Modulo per la presentazione delle osservazioni per i piani/programmi/progetti sottoposti a procedimenti di valutazione ambientale di competenza statale

ID: Codice procedura (ID_VIP/ID_MATTM):10844

Impianto per la produzione di energia elettrica da fonte eolica, costituito da 6 aerogeneratori della potenza complessiva di 37,2 MW, un sistema di accumulo da 25 MW e relative opere connesse in località "Rempillo" nel comune di Pitigliano (GR).

TESTO DELLE OSSERVAZIONI

Analisi degli Impianti Eolici Esistenti e in Progetto

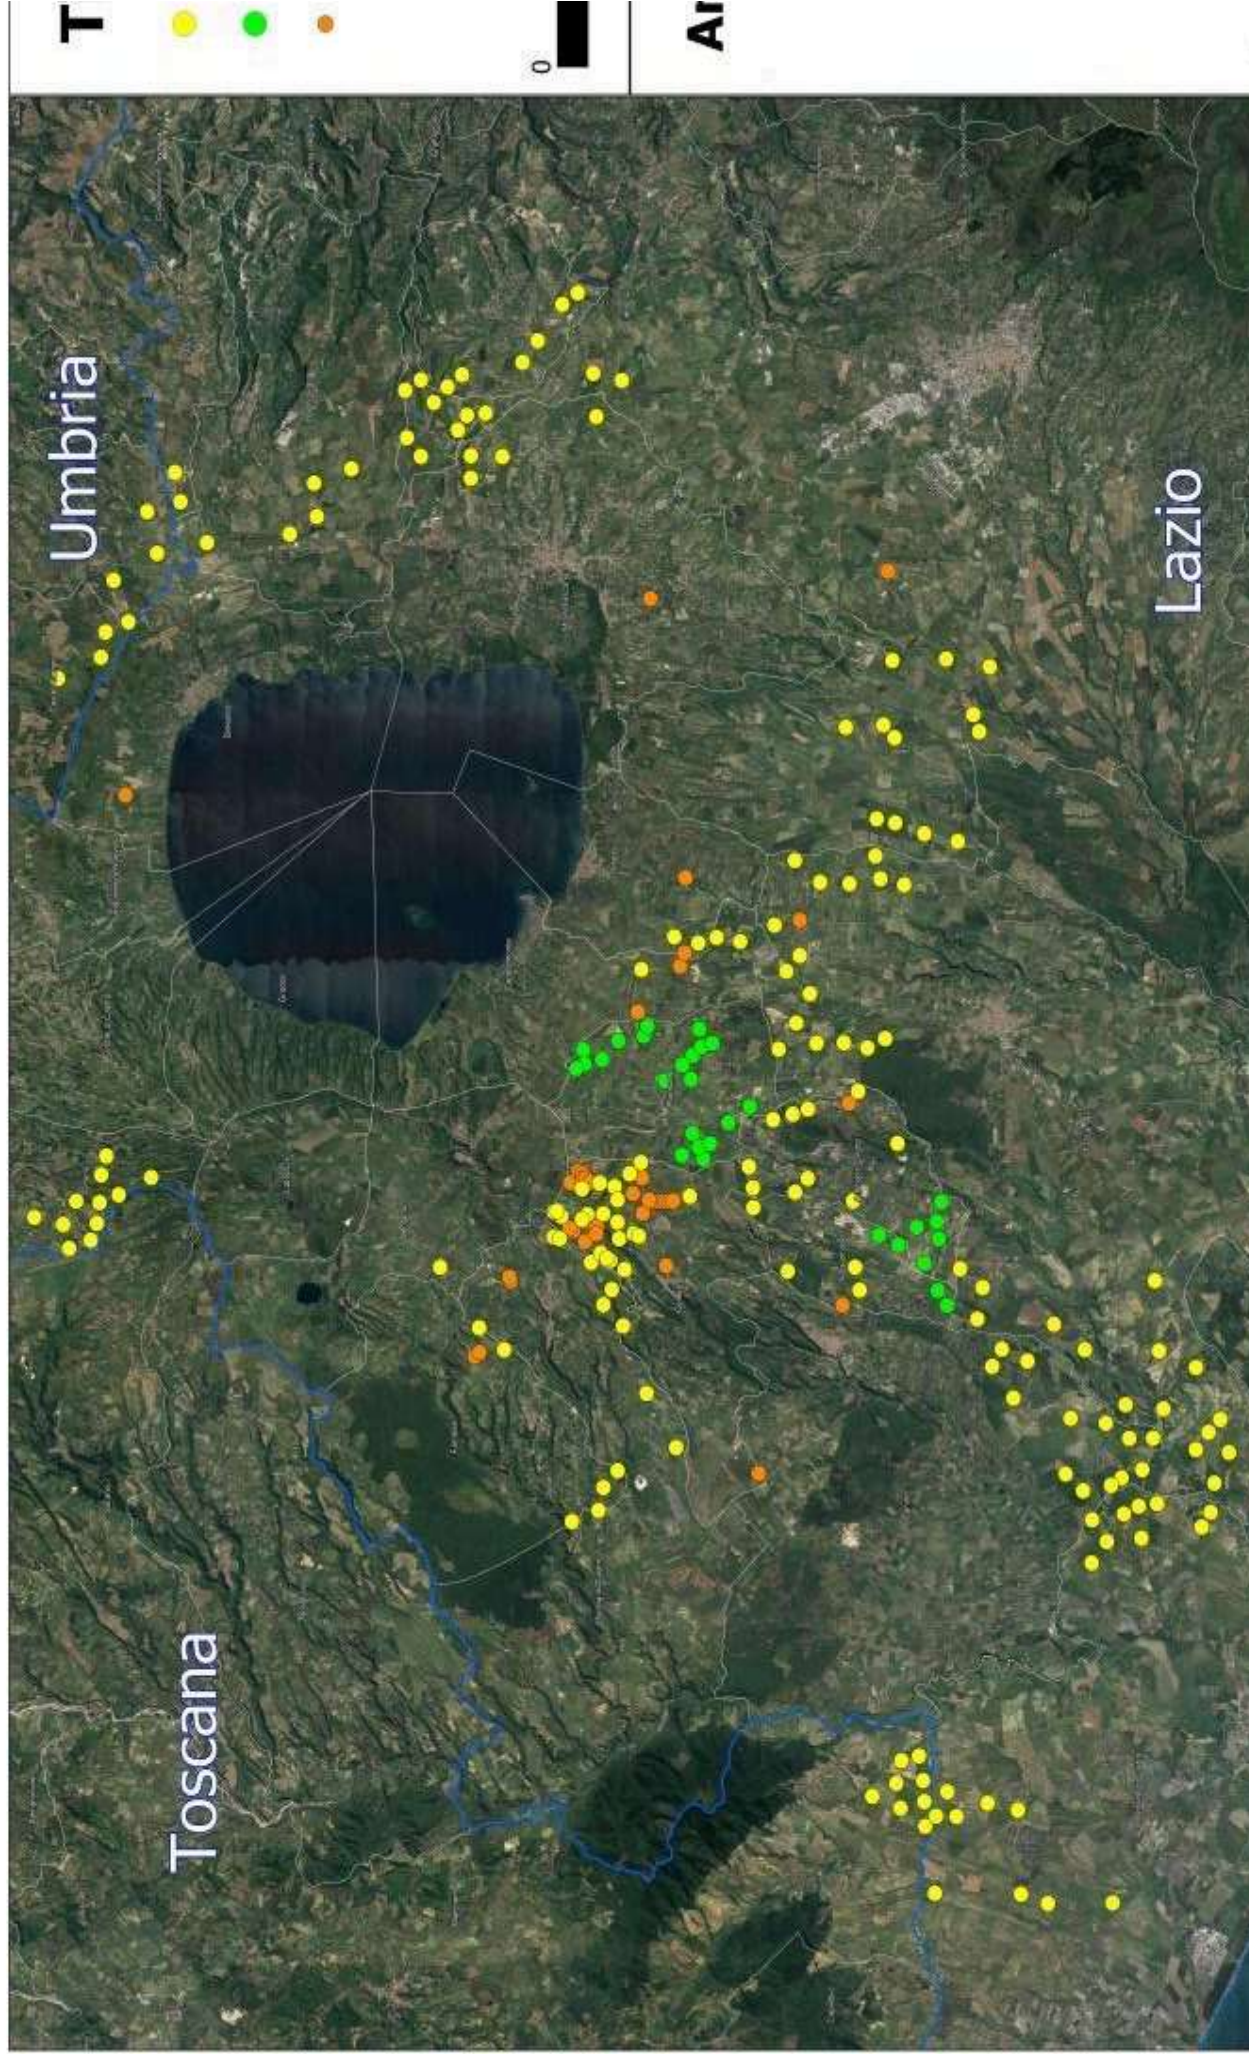
Nella valutazione degli effetti sinergici e cumulativi del documento si giunge all'erronea conclusione che tali effetti semplicemente non si verifichino stante l'assenza di altri impianti eolici attualmente in funzione nelle vicinanze. Nello studio e valutazione di tali effetti è invece indispensabile includere non solo le altre installazioni già esistenti ma anche il cumulo dei progetti presentati, in fase di verifica e autorizzazione a qualsiasi livello. Ebbene sappiamo che nel raggio di 10,5 Km citati dallo studio (o poco più) oltre ad essere presente una selva di installazioni di mini eolico (che per la Regione Lazio, si ricorda, corrisponde ad una taglia degli aerogeneratori fino a 600 KW di potenza, quindi *non proprio mini*) nei territori di Farnese, Ischia di Castro, Valentano, Piansano, Cellere, si trovano a varie fasi di autorizzazione presso il MASE o presso la Regione Lazio una quantità di progetti di installazione di impianti eolici industriali dei quali lo studio sembra ignorare l'esistenza e che qui, sicuramente per difetto, elenchiamo. Tutti localizzati in Regione Lazio, provincia di viterbo:

- Farnese: impianto eolico industriale „Vallerosa“ 29,4 MW, ditta *Fri-El spa*
- Ischia di Castro: impianto eolico industriale „Monte Marano“ 26,4 MW ditta *SKI 30 srl*
- Ischia di Castro impianto eolico industriale 30 MW, ditta *Iris Rinnovabili s.r.l.*
- Valentano-Latera: impianto eolico „Poggio del Mulino“ 46,2 MW ditta *Poggio del Mulino s.r.l.*
- Onano: Impianto Eolico denominato “Montarzo” 68 MW ditta *Fri-El spa*

Tutto quanto sopra senza tenere conto della vera e propria ***selva eolica*** costituita dagli impianti già in funzione localizzati in territorio non lontano dell'alta Tuscia viterbese, segnatamente nei comuni di Piansano, Cellere, Arlena di Castro, Canino, Tessennano, Tuscania. Tutti impianti costituiti da decine e decine di aerogeneratori di grande taglia, che hanno già condizionato e modificato in maniera irreversibile l'ambiente e il territorio e i cui effetti cumulativi sono e si dimostrano nel tempo sempre più negativi e devastanti.

Analisi di Intervisibilità Cumulativa delle Pali

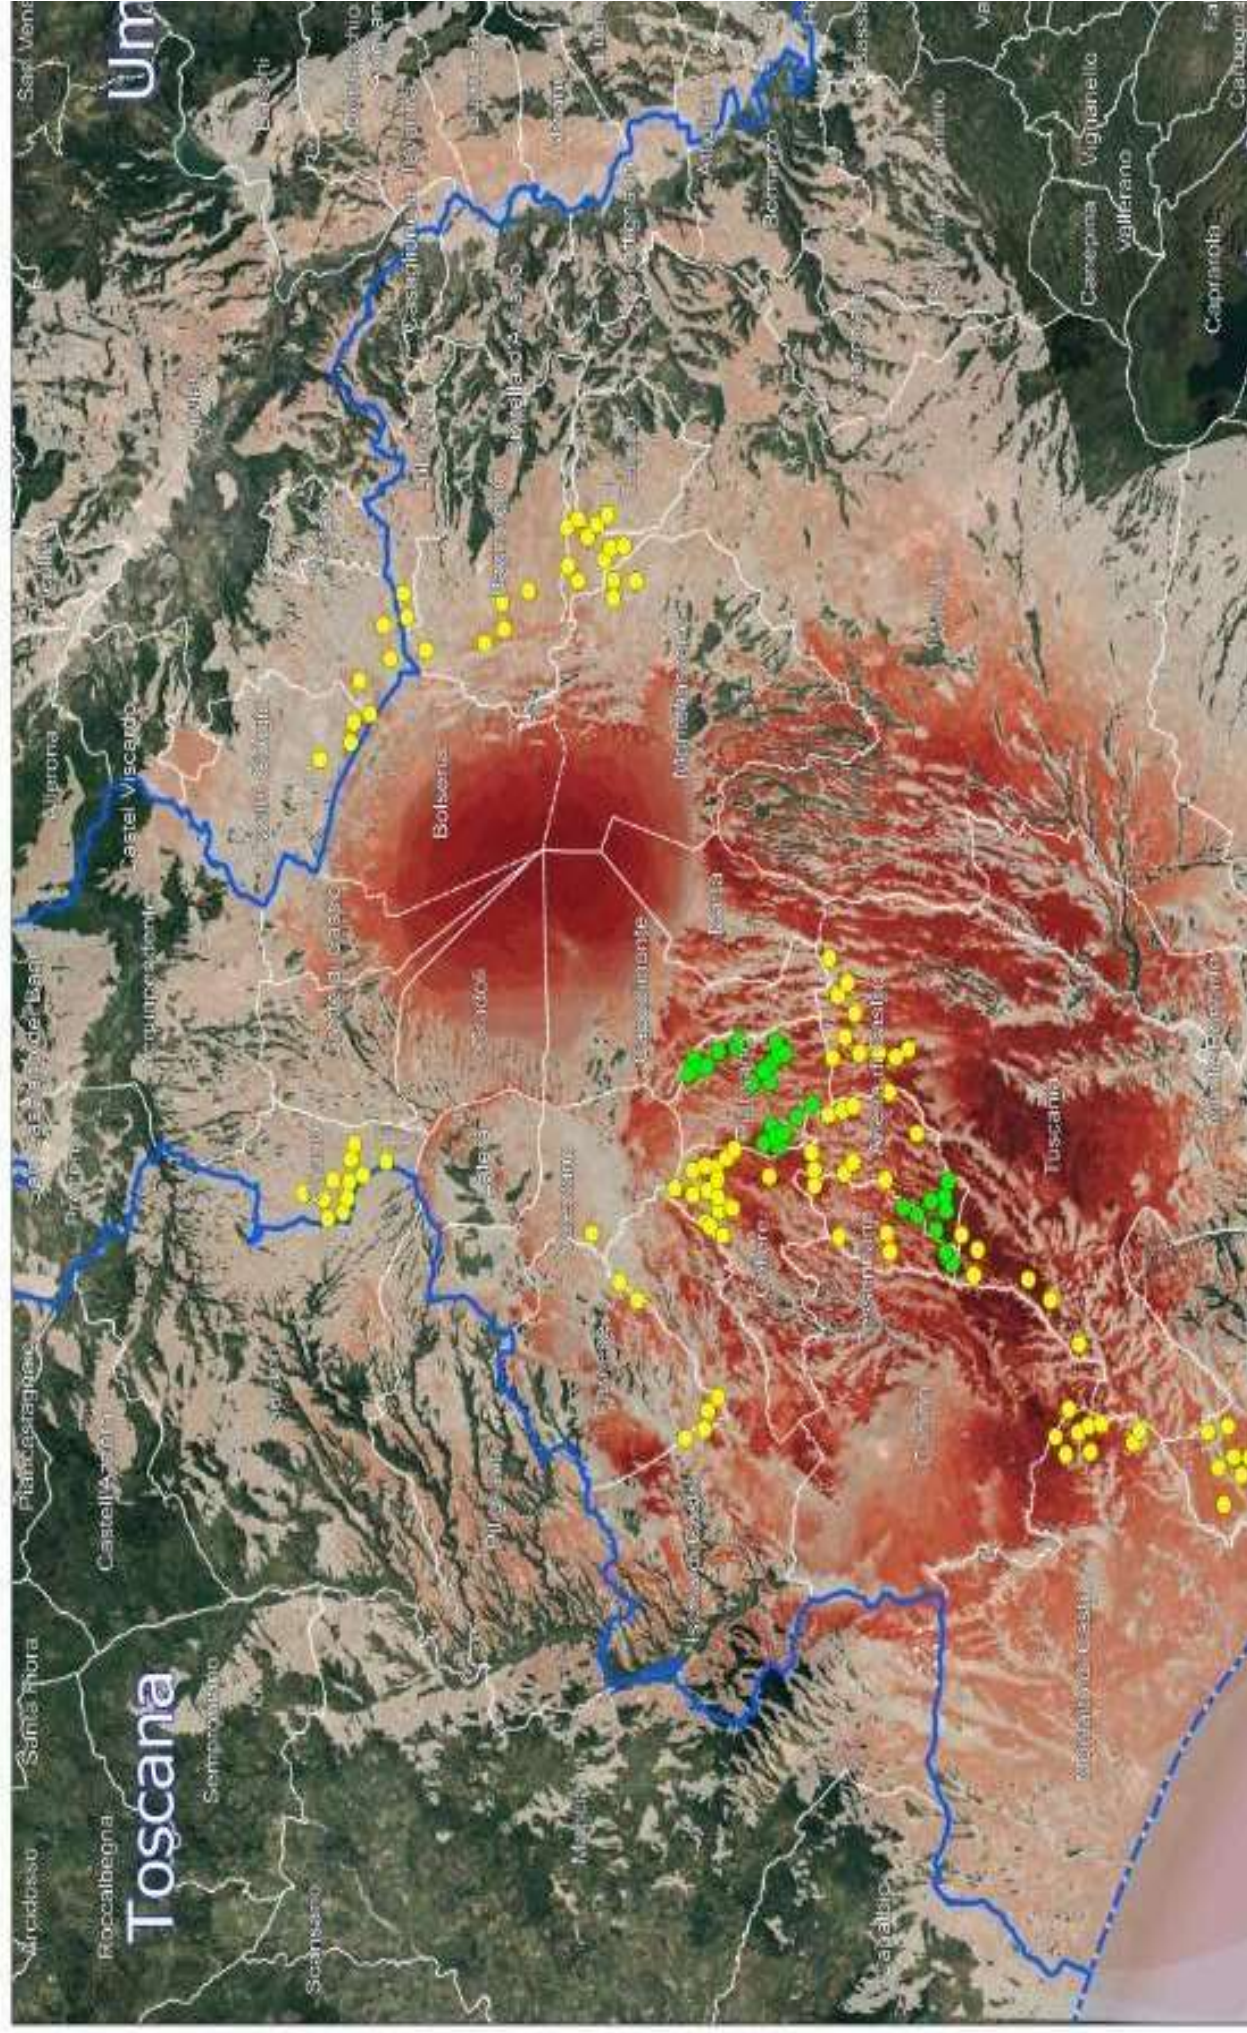
- Atmosfera
- Ambiente idrico
- Suolo e sottosuolo
- Rumore, vibrazioni, radiazioni
- Biodiversità (vegetazione, flora, fauna, ecosistemi)
- Salute pubblica
- Beni culturali e paesaggio
- Monitoraggio ambientale
- Altro: **IMPATTO VISIVO, CUMULABILITA' degli IMPIANTI e NOTEVOLE INTERVISIBILITA'.**

- a) il danno al paesaggio sui 5 Comuni dai quali si vedranno le gigantesche pale.
- b) L'impatto sulle aziende agricole e agrituristiche localizzate nei 6 comuni e in particolare nei Comune di Pitigliano, Sorano (frazioni di Sovana e San Quirico) Valentano, Farnese, Latera. Molte di queste aziende sono accomunate dall'aver effettuato negli anni investimenti rilevantissimi per il recupero di antichi casali e l'avvio di produzioni agricole tipiche, biologiche e di alta qualità, valorizzando la straordinaria vocazione agricola e turistica del territorio. Si evidenzia che nel territorio di Pitigliano è presente anche la DOC "Vino bianco di Pitigliano" e insieme al territorio dei Comuni limitrofi hanno un circuito turistico collaudato.
